## 改善箇所説明図

### 基準不適合箇所

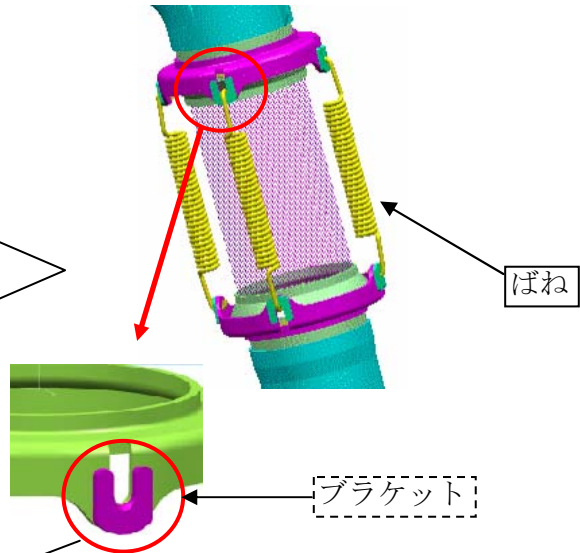
排気管蛇腹部を固定するばねの取付けブラケットの形状が不適切なため、当該ばねに亀裂が発生するものがある。そのため、そのまま使用を続けると、ばねが折損し排気管接続部が外れて排出ガスが漏れ、最悪の場合、騒音が増大するおそれがある。

改善の内容：全車両、当該ブラケットを修正し、ばねを新品と交換する。

識別：排気管のカバーに白色ペイントを塗布する。
